PAIKVAATLUS PROTOKOLL

Riigitee nr 11268 Kolga - Pudisoo km 4,85 – 5,0

Märkused objekti ülevaatusel koht 19.04.2023 kella 12:15 kuni 12:50

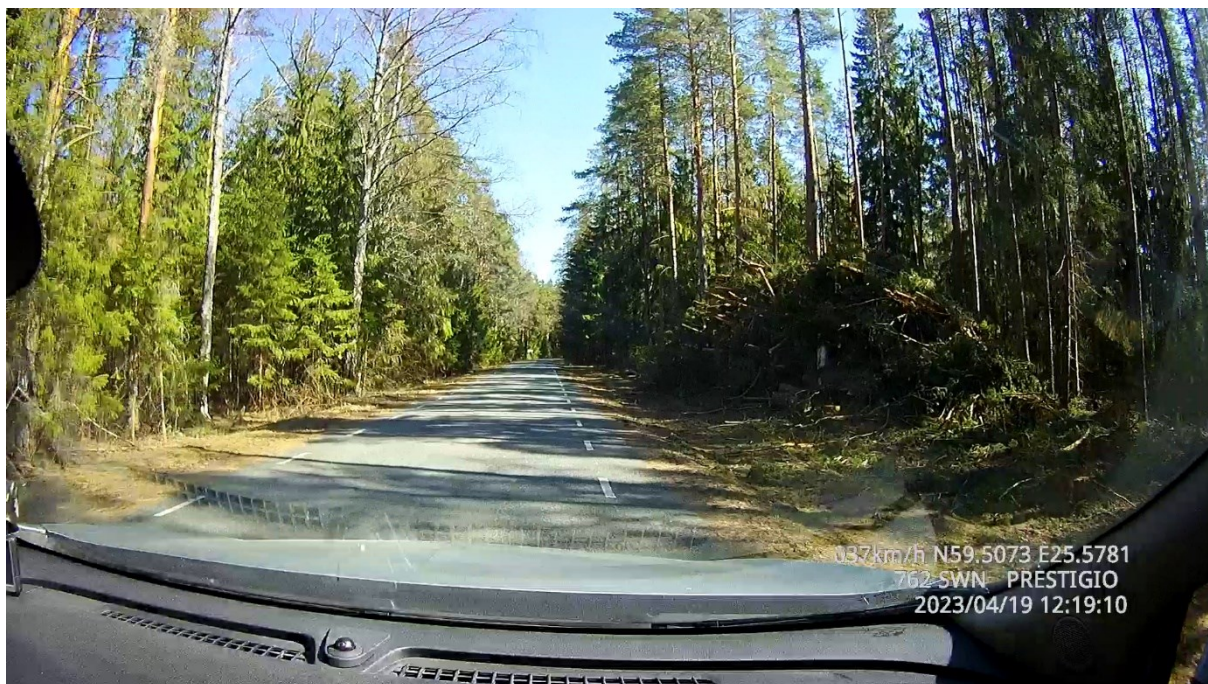
1. Tööde tegemiseks väljastas Transpordiamet liikluskorralduse lahenduse 16.03.2023. a reg. nr. 172920 ajavahemikuks 17.03.2023 kuni 10.04.2023. Kontrollimise päeval 19.04.2023 kella 12:15 kuni 12:50 oli tee kõrval hakkematerjali virn
2. Teemaal olev puiduvirn ei ole tähistatud 16.03.2023. a reg. nr. 172920 väljastatud kooskõlastuse joonise 5 - 1 nõuetega.

Kohustame Teid korrastama metsamaterjali ladustamiskoha riigitee teemaal kooskõlastusel esitatud nõuete kohaseks hiljemalt 25.04.2023. Ladustamiskoha korrastamisel arvestage 16.03.2023. a reg. nr. 172920 kooskõlastuse joonise 5 - 1 nõuetega.

Töömaa korrastamisest teavitage Transpordiametit koos kohapeal tehtud piltidega aadressil info@transpordiamet.ee
